申請者

代表取締役
増元 竜彦
(株)ロータリーハウス

土地の所在
高松市新田町字窪
甲2358-1, 甲2361, 甲2362-3, 甲2363,
甲2374-1及び地先水路

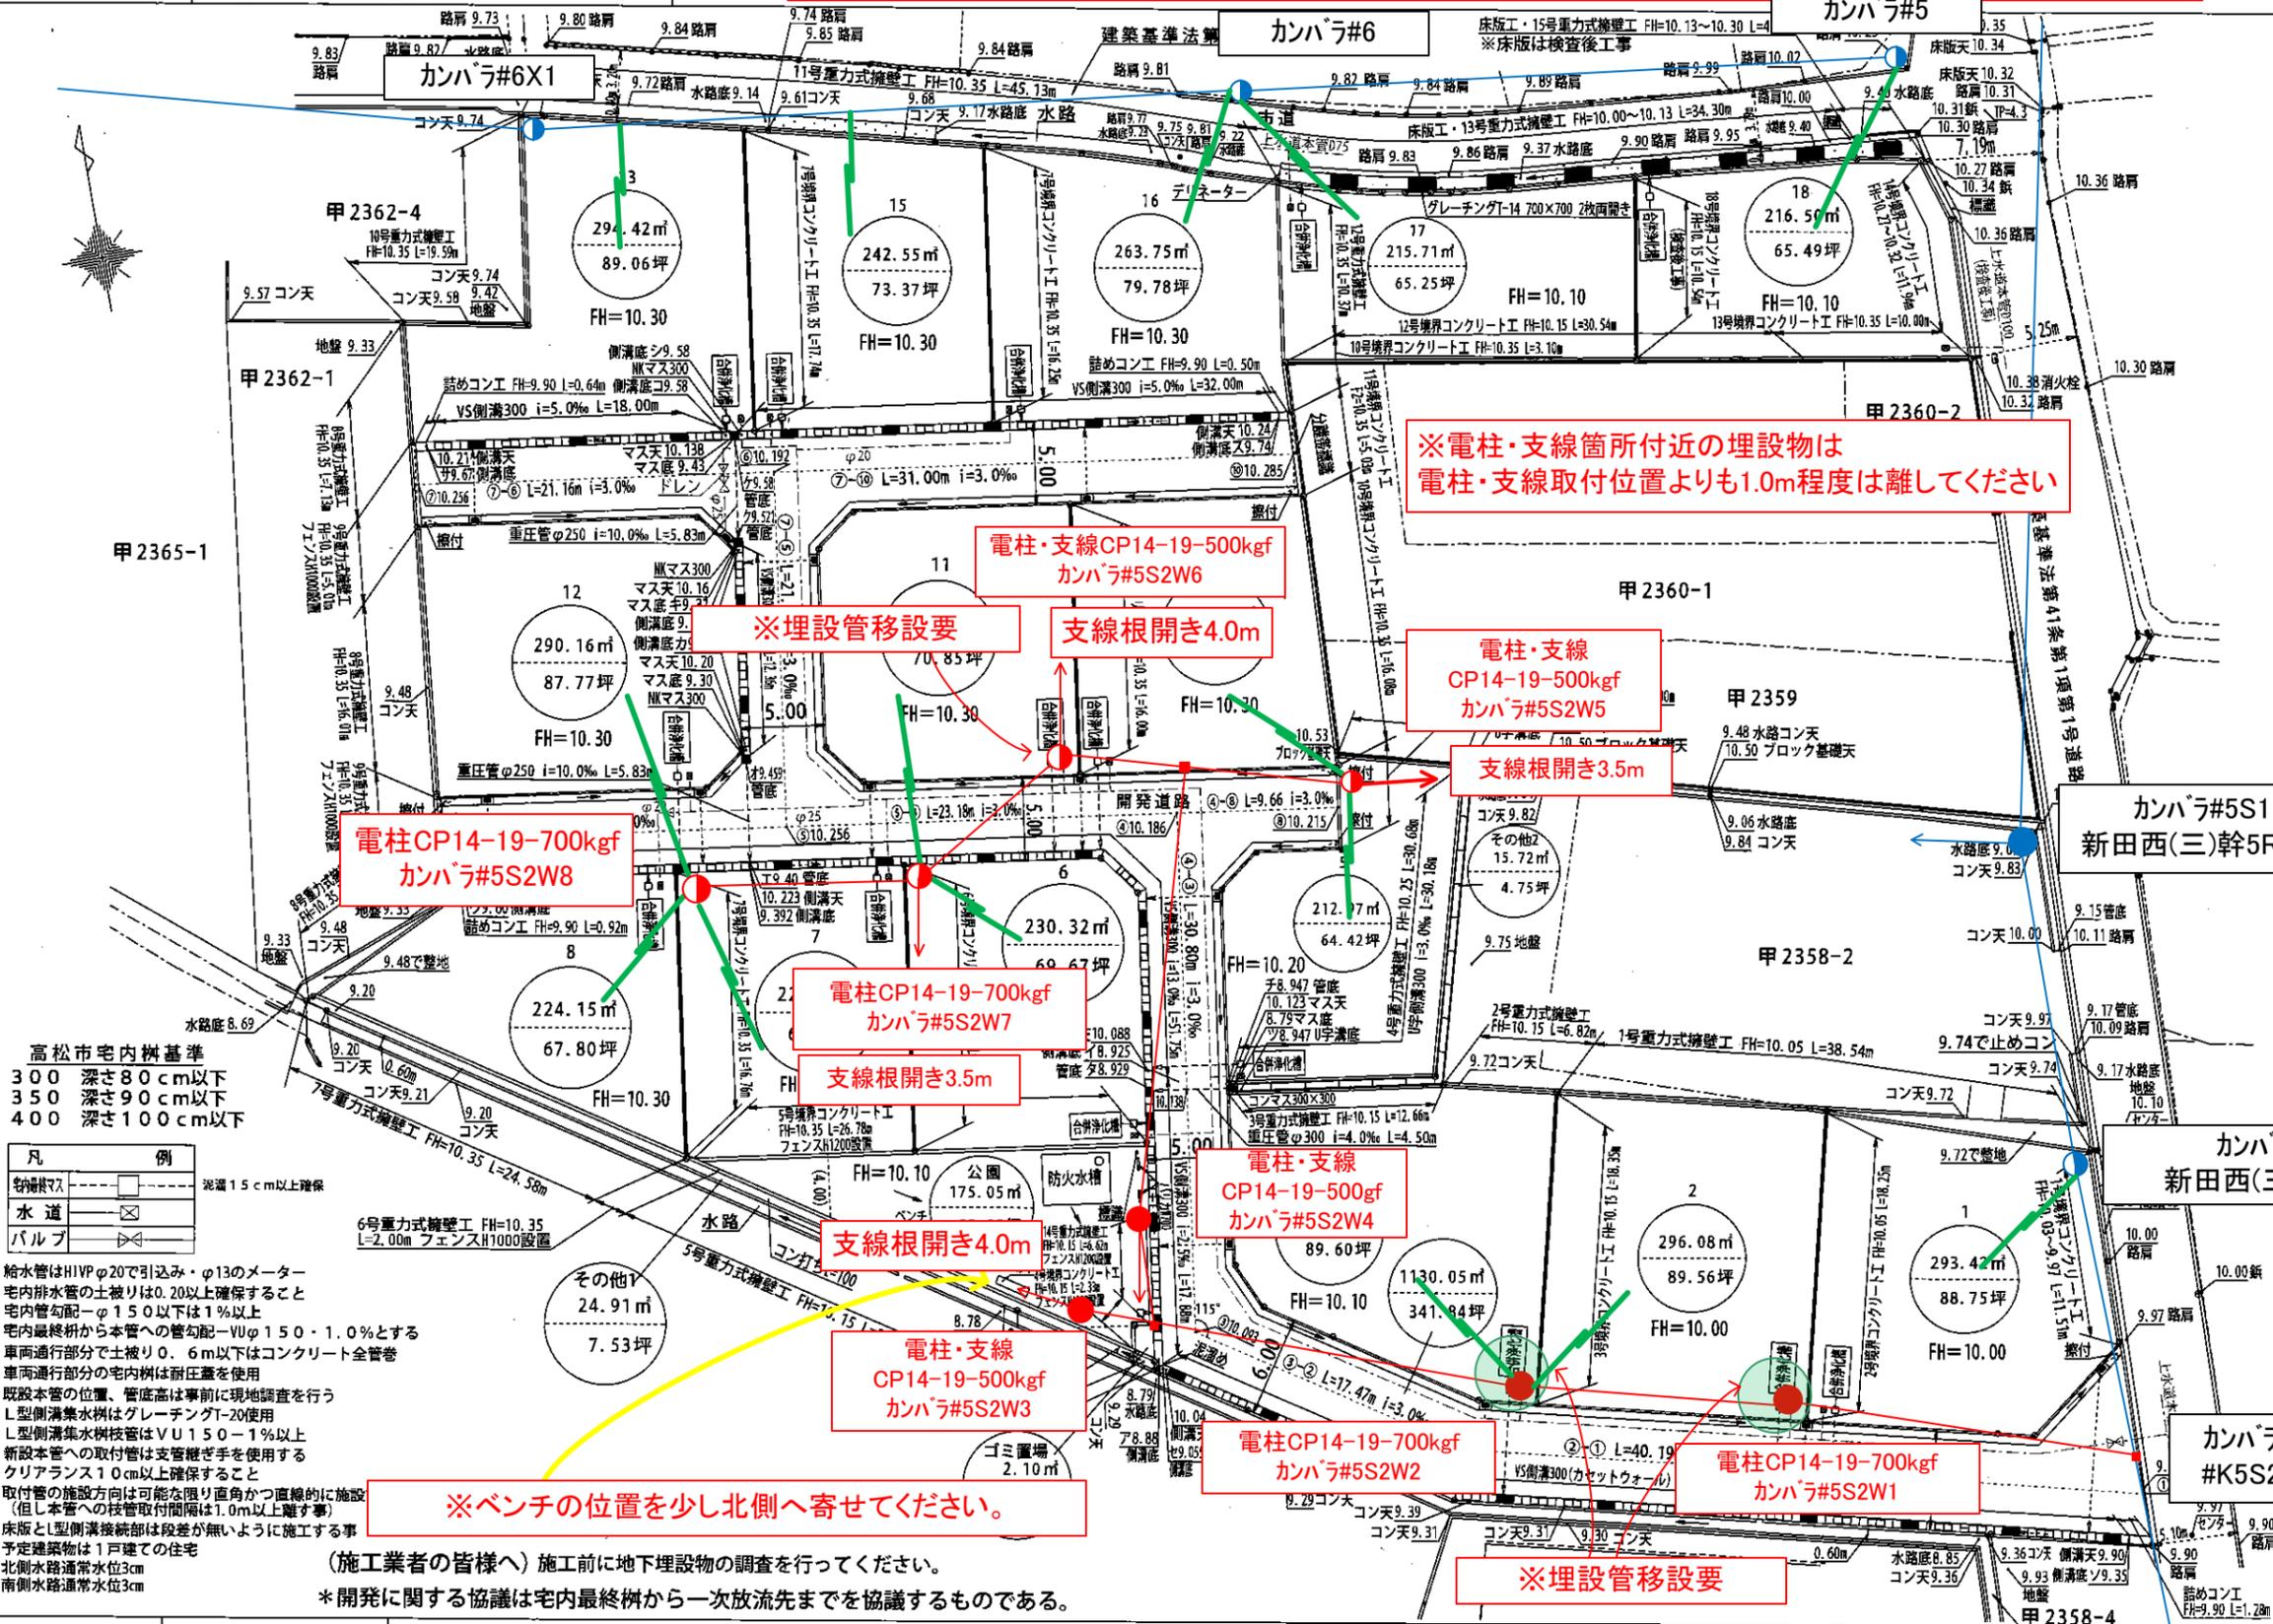
※13.15.16.17.18号地は必ず北側から引込線をとれるような位置に受電点を設けてもらう必要があります。
 NTT柱4本、電力柱4本 新設(R3.3.1現地協議済み)(NTT柱、電力柱、先行建柱します)
 ※分譲地完成予定は7月中旬の為、分譲地完成する所に現地で詳細な建柱位置を決める必要があります。
 電柱建柱箇所、支線取付箇所付近の埋設管は1.0m程度支障とならない位置に移動させてください。
 ※電線の数量・種類に関しては、電気の申込みに伴い変わります。

※電柱・支線箇所付近の埋設物は
電柱・支線取付位置よりも1.0m程度は離してください

※埋設管移設要

※ベンチの位置を少し北側へ寄せてください。

※埋設管移設要
